**MINISTERIO DE AMBIENTE
INFORME TÉCNICO DE EVALUACIÓN DE
ESTUDIO DE IMPACTO AMBIENTAL**

NOMBRE DEL PROYECTO: "MIRADOR DEL CIELO "

PROMOTOR: GREEN VALLEY PANAMA CITY

INFORME DE RESPUESTAS SEGUNDA INFORMACION COMPLEMENTARIA

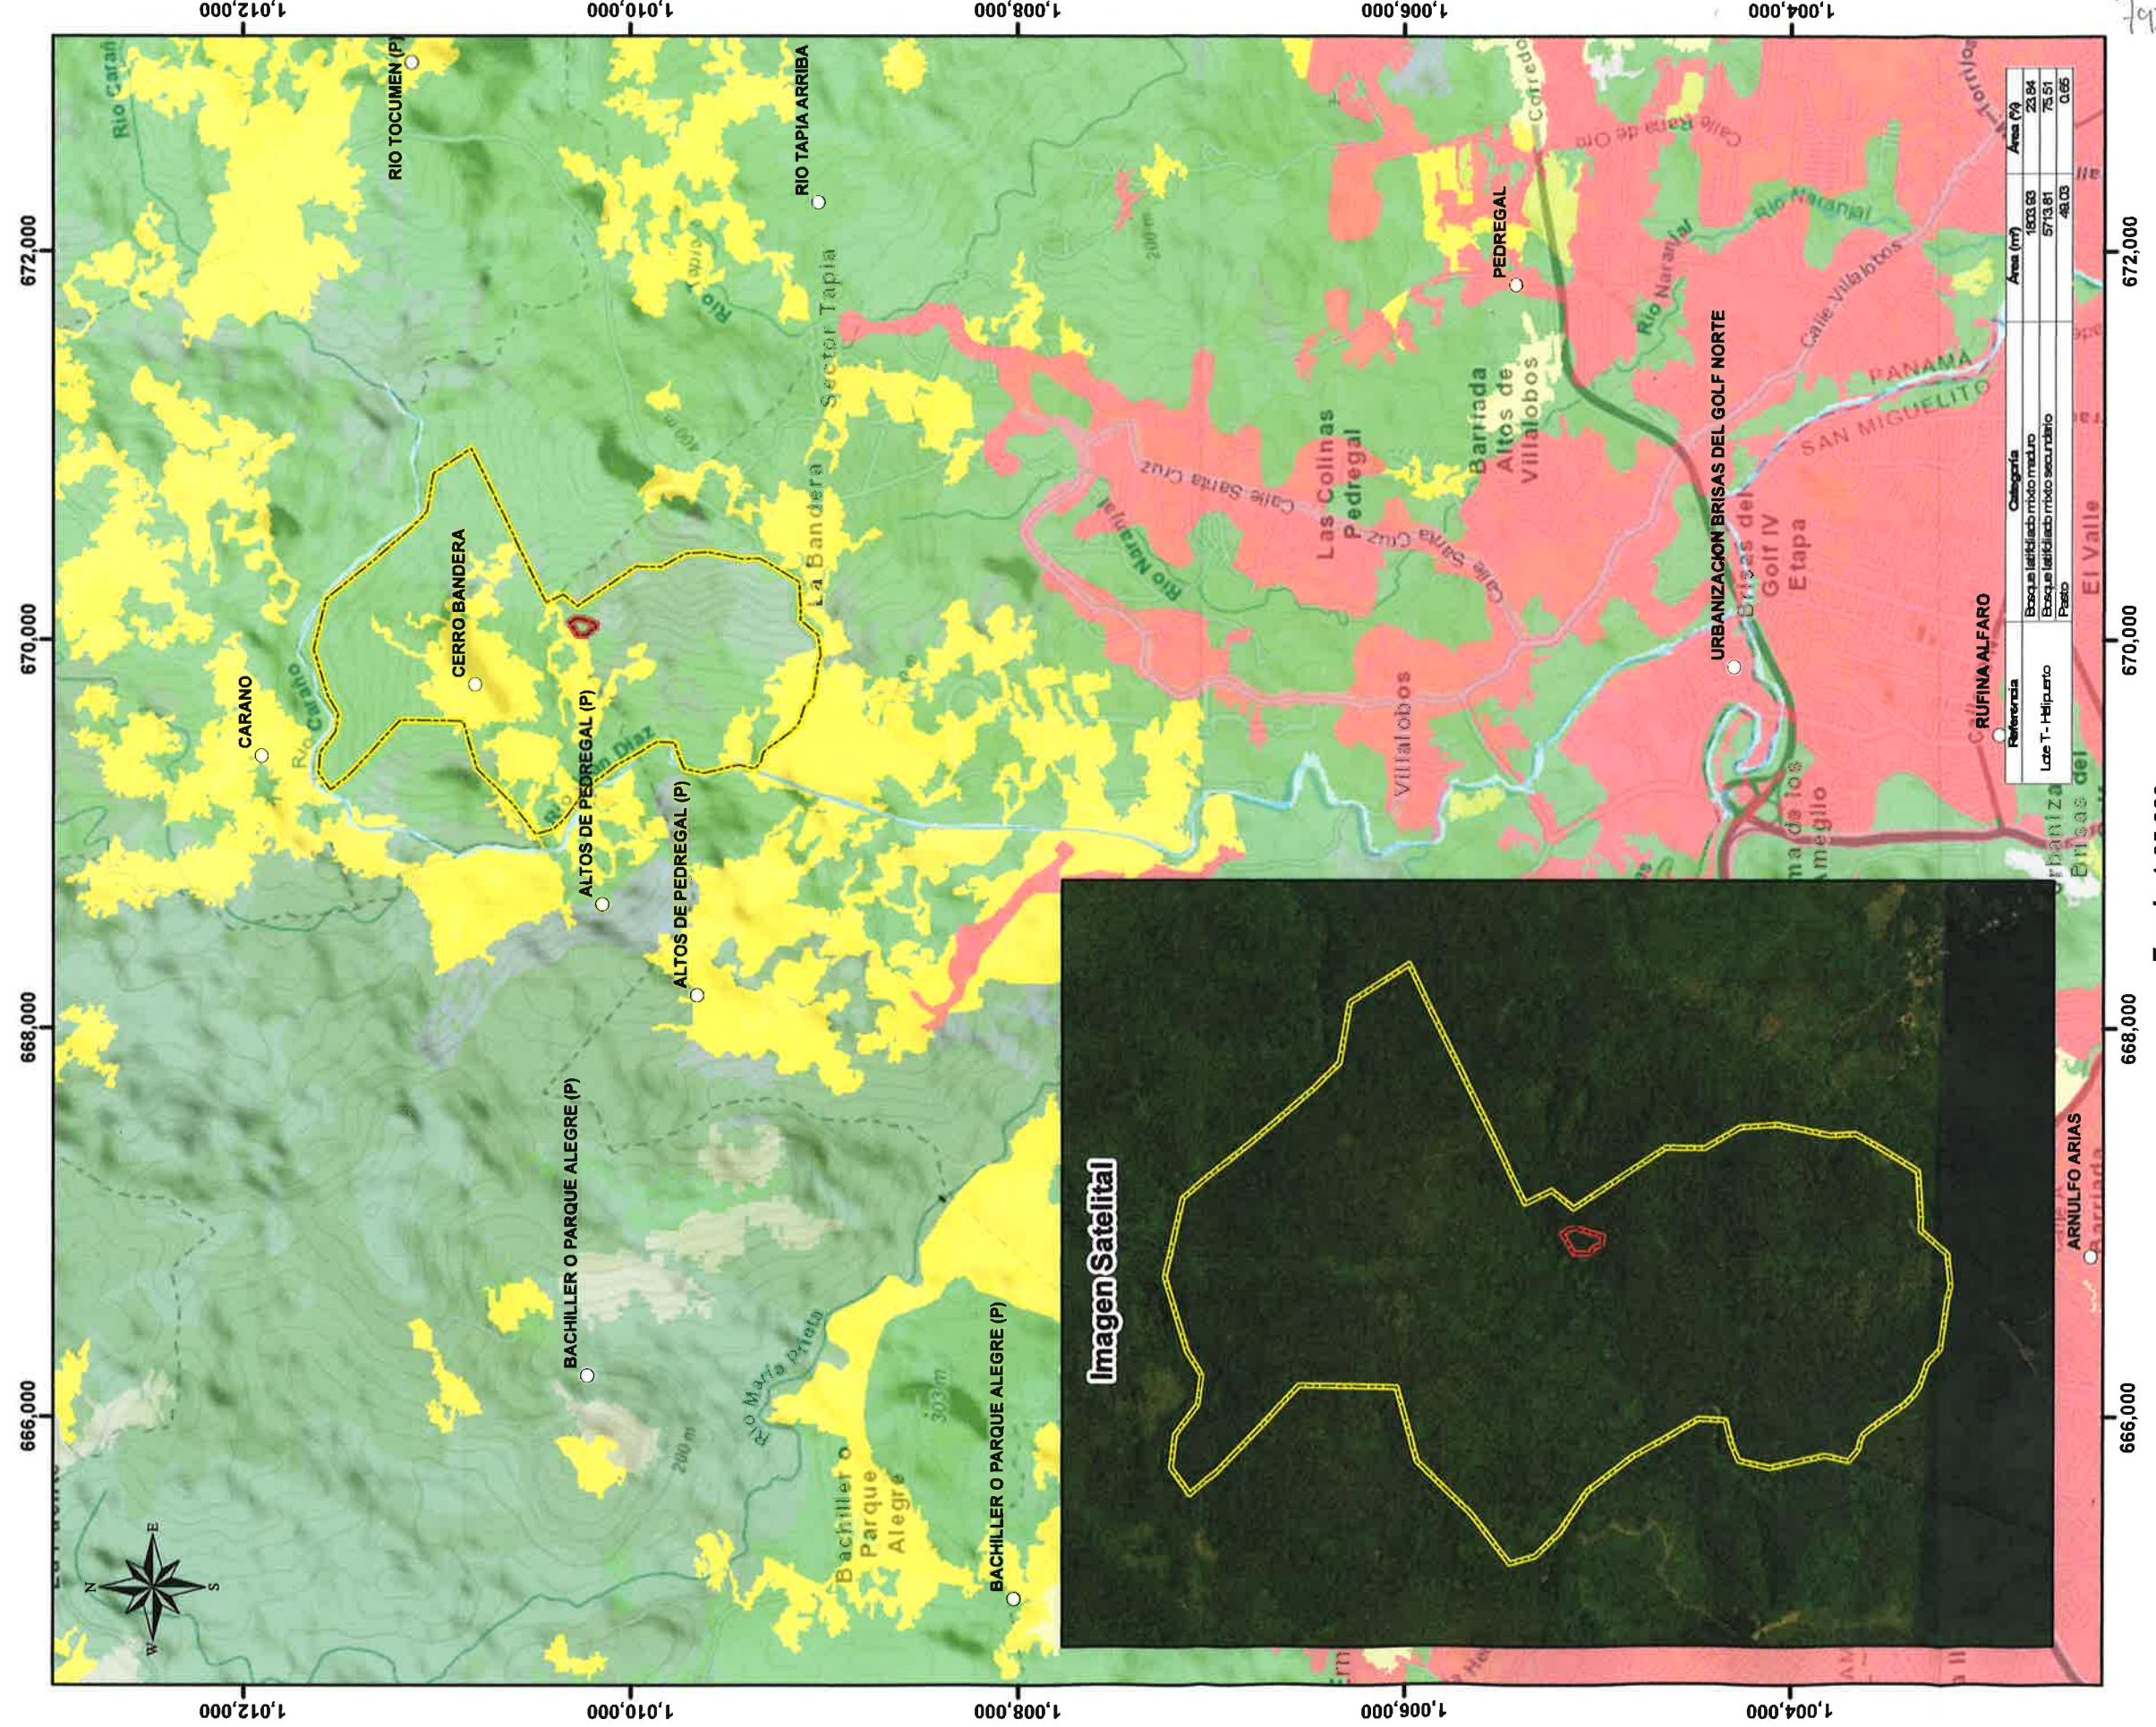
En respuesta a la nota DEEIA-0001-0201-2020, donde solicita generar cartografía que permita determinar la ubicación del helipuerto dentro del polígono del Estudio de Impacto Ambiental categoría III, titulado "Mirador del Cielo", cuyo promotor es Green Valley Panamá, S.A., le informo lo siguiente:

**PLANTA GENERAL HIDROLOGICO-MIRADOR
DEL CIELO**
ESCALA= S/N

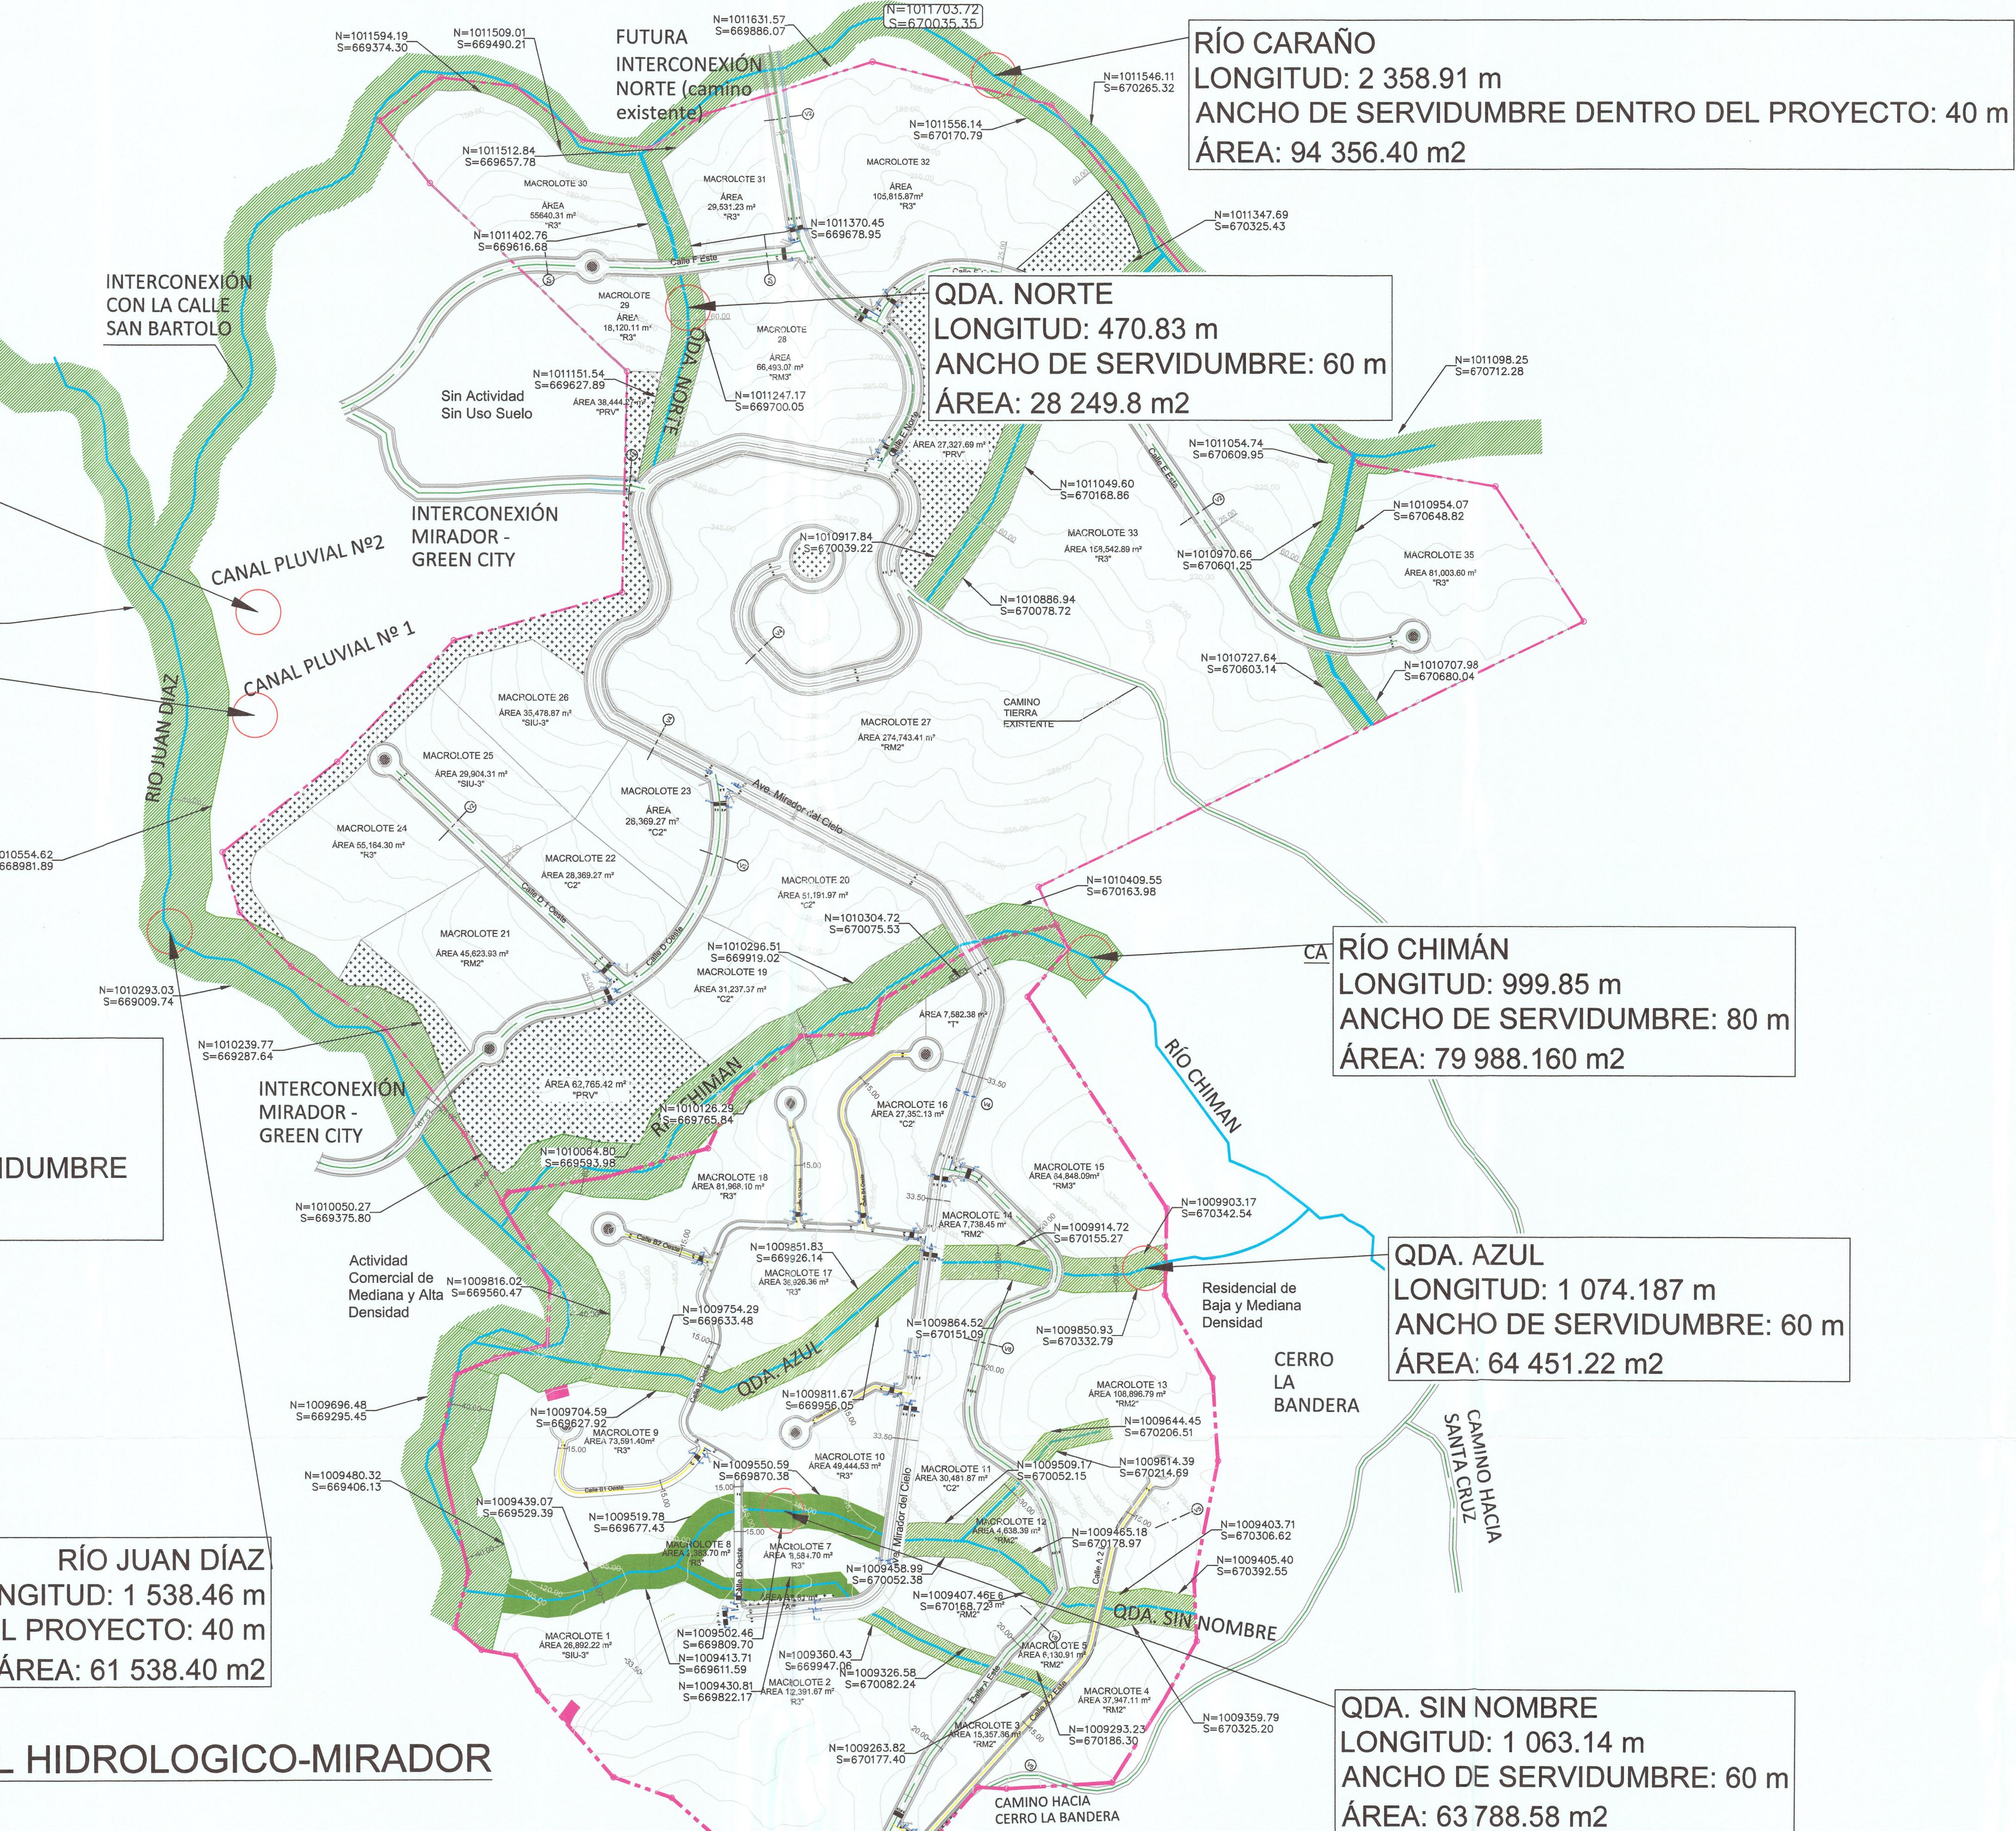
- Presentar el plan maestro con el levantamiento de todas las fuentes hídricas existentes dentro del proyecto, sus longitudes y anchos, planos y mapas, y las adecuaciones a realizar en el área del proyecto.

- Presentar plano donde se establezca la ubicación del polígono del proyecto y sus infraestructuras, con respecto a las fuentes hídricas y se indique el ancho del cauce de los cursos hídricos y el margen de protección con el fin de cumplir con lo establecido en el artículo 23 de la Ley 1 de 3 de febrero de 1994.

- Presentar el plan maestro con el levantamiento de todas las fuentes hídricas existentes dentro del proyecto, sus longitudes y anchos, planos y mapas, y las adecuaciones a realizar en el área del proyecto.

En función de dar respuesta a la presente interrogante en primera instancia destacamos que en el documento (EsIA) presentado y en evaluación, encontrara el punto 6.6. Hidrología, el 6.6.1 Calidad de aguas superficiales, el 6.6.1.a. Caudales (Máximo, mínimo y promedio anual), en el 6.6.1.b. Corrientes, mareas y oleajes, todos sustentados mediante el estudio hidrológico & hidráulico, que adjuntamos en el anexo N.º 5, datos aportan a la respuesta entre ellos áreas los ríos y quebradas que están dentro y entorno del proyecto, sus drenajes, sus longitudes, las calidades de las aguas, las áreas de drenajes y otros datos que contribuyen a dejar claro los aspectos hidrológicos & hidráulicos del sitio y área del proyecto.

Para mayor detalle y cumplir a plenitud con lo solicitado en la pregunta ver anexo N.º 2 – Plan maestro con el levantamiento de todas las fuentes hídricas existentes dentro del proyecto, sus longitudes y anchos, a través de planos y mapas, y las adecuaciones a realizar en el área del proyecto.
